IGM-ZP.272.11.1.2024.MG1

Zarząd Powiatu w Lublinie, na podstawie art. 284 ustawy z dnia 11 września 2019 r. - Prawo zamówień publicznych (t. j. Dz. U. z 2023 r., poz. 1605 z późn. zm.), w związku z zapytaniami do specyfikacji warunków zamówienia postępowania pn. „**Budowa, rozbudowa i zmiana sposobu użytkowania istniejącego budynku oraz budowa szklarni na potrzeby realizacji zadania: „Utworzenie Branżowego Centrum Umiejętności w Pszczelej Woli z zakresu Pszczelarstwa”**” uprzejmie informuje.

Część fundamentu wymagająca podbicia jest oznaczona na rysunku A-01 branży architektonicznej (wzdłuż osi A-A oraz 5-5 – fragment rysunku poniżej).

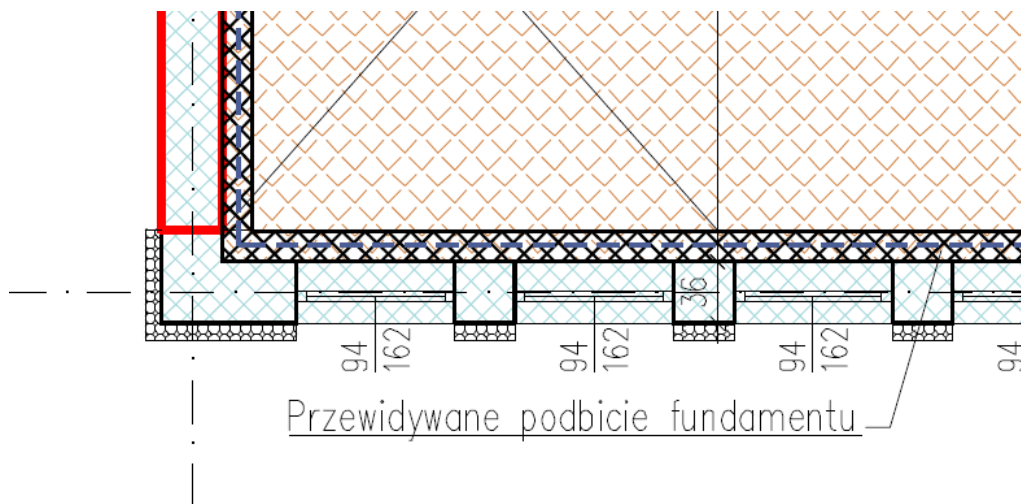
1. Projektu zadaszenia nad schodami zewnętrznymi.
2. Projektu zagospodarowania terenu.
3. Projektu nawierzchni w zakresie wykonania schodów zewnętrznych i opaski wokół budynku.
4. Projektu fundamentów fasady.
5. Oznaczenia na dokumentacji projektowej części fundamentu wymagające podbicia.
6. Uwzględnienie w przedmiarze prac związanych w wykonaniem fundamentu fasady oraz prac związanych z podbiciem.
